SIPOON HUMUS OY:N VALVONTAVAATIMUS - NCC INDUSTRY OY:N MAA- AINESLUVAN MUKAINEN MAISEMOINTI

Dnro 90/2021

1 ASIA

Maanomistajan, Sipoon Humus Oy:n esittämä vaatimus valvontaviranomaiselle ryhtyä maa-ainelain (555/1981) 14 § 2 momentin mukaisiin toimenpiteisiin NCC Industry Oy:lle (entinen NCC Roads Oy) 18.5.2016 § 63 myönnetyn maa-ainelain mukaisen muutosluvan velvoitteiden täyttämiseksi.

Kuva 1. Ottamisalueen lounaisreuna. Lähde: Maanmittauslaitos.

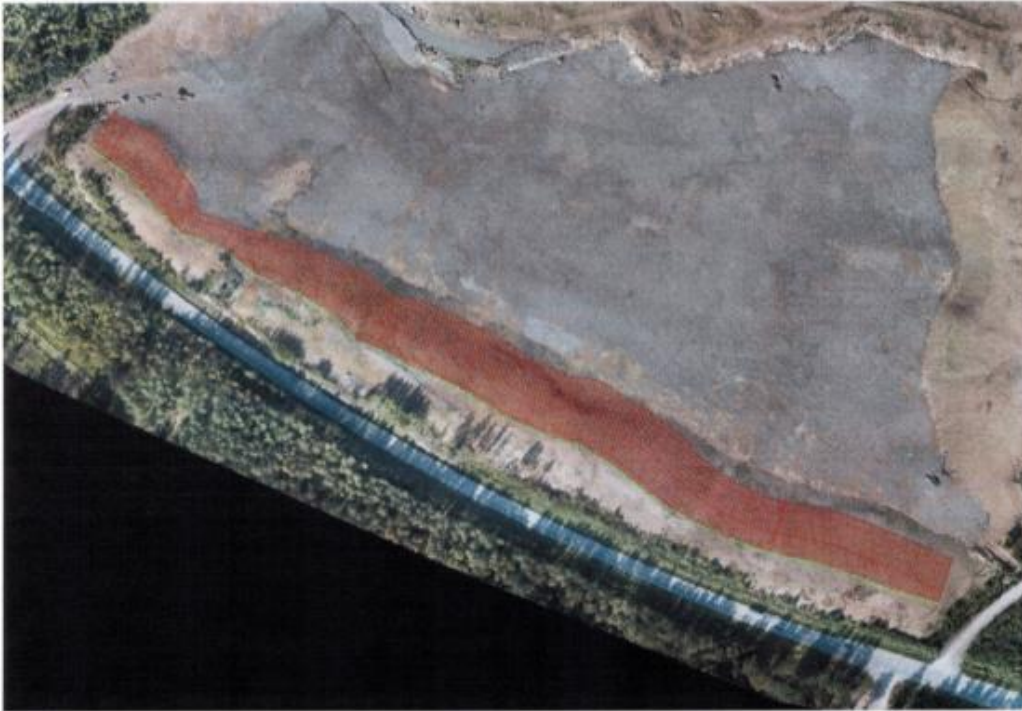
- ottamisalueen ja Öljytien välinen suoja-alue (50 m) ei ole maa-ainesten ottamisluvan mukaisessa tilassa. Maanmittauslaitoksen ilmakuvan perusteella ottaminen ja/tai irtomaan sijoittaminen on ulottunut suojavyöhykkeelle ja paikoin tiealueelle saakka (kuva 1).

Kuva 2. Luiskien muotoilusuunnitelma, NCC.

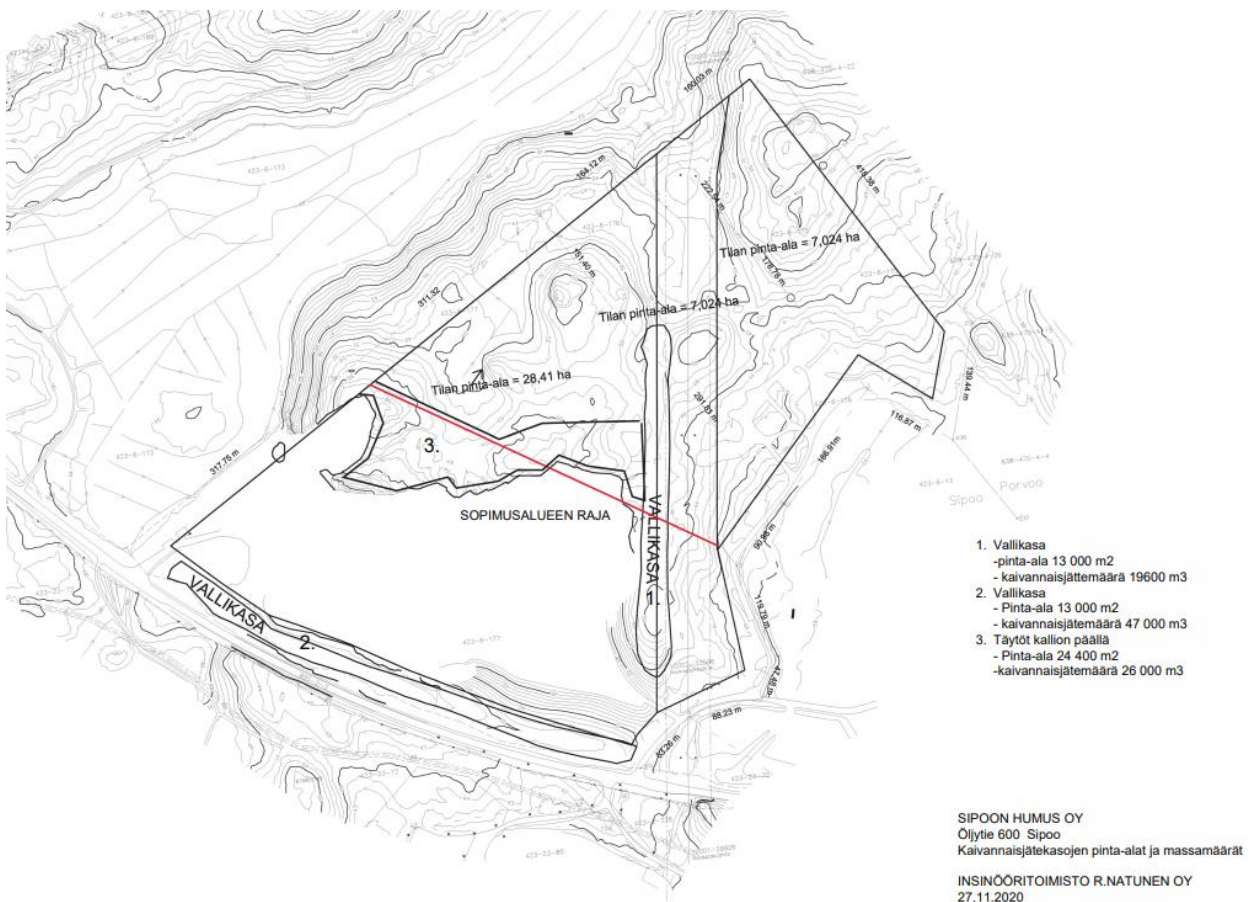
- NCC:n esittämän luiskan muotoilun korjaussuunnitelmasta (kuva 2) ilmenee, että louhinta on ulottunut lähemmäksi kuin 50 m.

Kuva 4. Kartta 1 johon on merkitty alueet, joilla maanomistajan laskelmien mukaan on luvan vastaisesti kaivannaisjätteitä

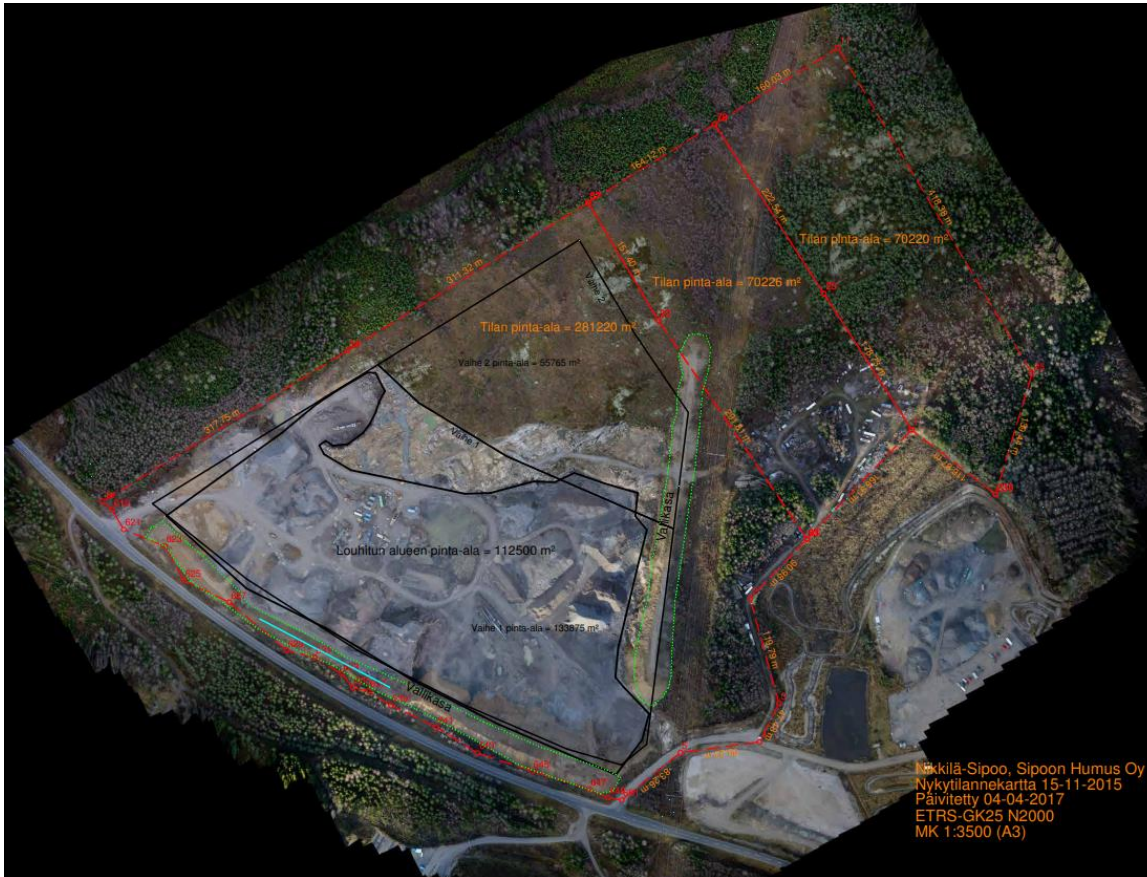
Maanomistaja on arvioinut, että alueella poistettavia kaivannaisjätteitä on yhteensä 92 600 m³.

Vaatumuksena on, että kaivannaisjätettä tulee poistaa niin paljon, että maanpinnan taso Öljytien suuntaisella suojavyöhykkeellä ja voimalinjan suuntaisen vallin alueella on sama kuin ennen ottamisen aloittamista. Kalliorintauksen yläpuolisella alueella kaivannaisjätettä tulee poistaa niin paljon, että jäljelle jäävän irtomaakerroksen paksuus on enintään maa-ainesluvan muutoksen 27.5.2016 lupamääräyksen 21 b mukainen 0,3 - 0,5 m.

Hakija on muutoslupahakemuksensa täydennyksessä (saapunut 17.2.2016) ilmoittanut, että ottoalueen reunoille jäävien maisemoitavien maavallien korkotasoa vaihtelee +49 - +52. Vaikka tätä ei ole erikseen kirjattu lupamääräysten muutoksiin, katsotaan sen kuuluvan esitettyyn muutossuunnitelmaan, joka on hyväksytty samalla, kun lupamääräyksiä on muutettu. Sipoon maanmittausyksikön tekemien pistemäisten korkomittaustulosten perusteella edellä mainittuja korkotasoja ei ole ylitetty.

Sipoon maanmittausyksikön ja NCC Industry Oy:n toimittamien yhdistelmäkarttojen korkokäyrien perusteella on katsottu, että alueella, jonne on määrätty levitettäväksi 0,3 - 0,5 m paksuinen kasvukerros, täyttöjä on tehty maltillisesti ja näin ollen olevan lupamääräyksen 21 b mukainen. Määräyksellä on ollut tarkoitus ennallistaa alue, mutta vähäisemmällä maakerroksella. Näin ollen määräyksen alkuperäinen tarkoitus on täyttynyt. Maa-aineksen sisältämät isokokoiset kivet ja lohkareet kallion painanteissa eivät estä määräyksen alkuperäisen tarkoituksen täyttymistä.
